改善箇所説明図

基準不適合発生箇所

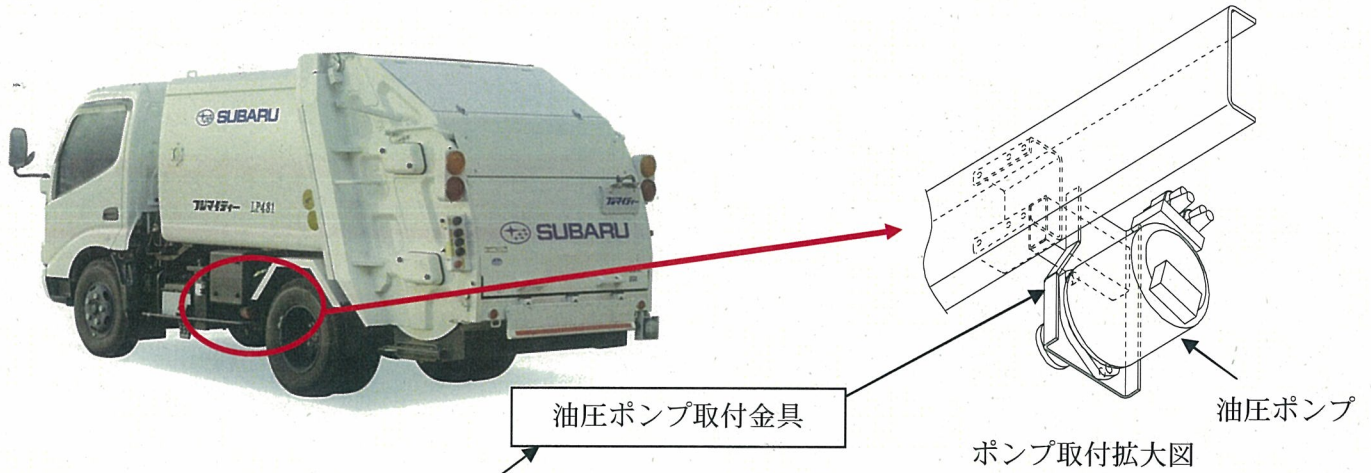
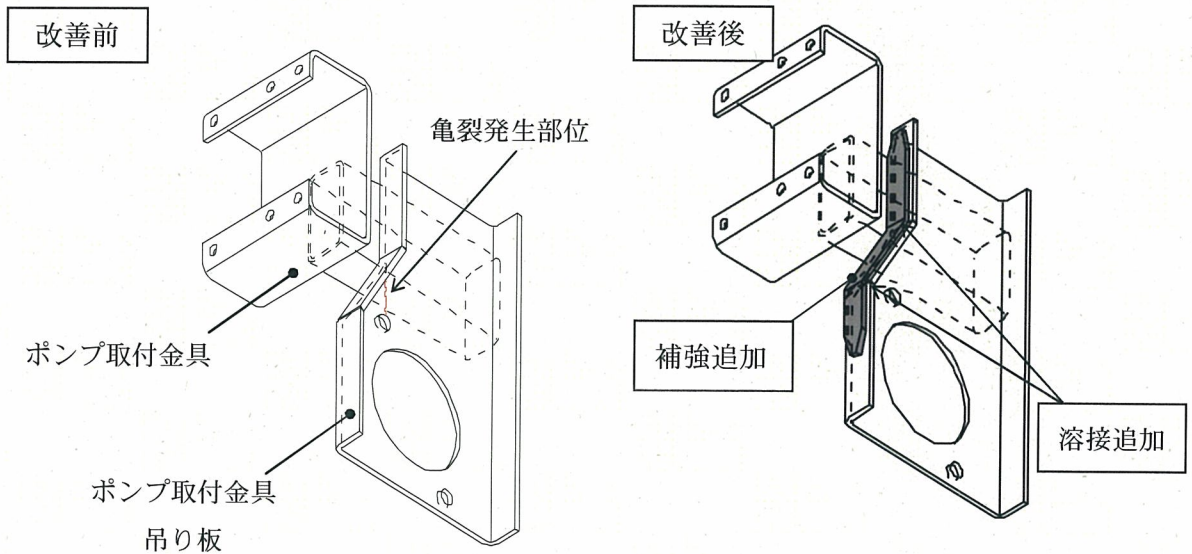
塵芥車に改造した車両のうち、オプション設定のプランジャ式油圧ポンプを装着した車両において、油圧ポンプ取付金具の強度が不足しているため、当該金具の一部に亀裂が生じるものがある。そのため、そのままの状態で使用を続けると、最悪の場合、亀裂が進行し、当該金具が破断し、油圧ポンプが落下するおそれがある。

全車両、当該金具を点検し、亀裂のあるものは溶接補修を行う。
また、当該金具に補強板を追加する。

確認、改善をしたポンプ取付金具とシャシフレームを締結する前端ボルト・ナットの端面に白色のマーキングをする。
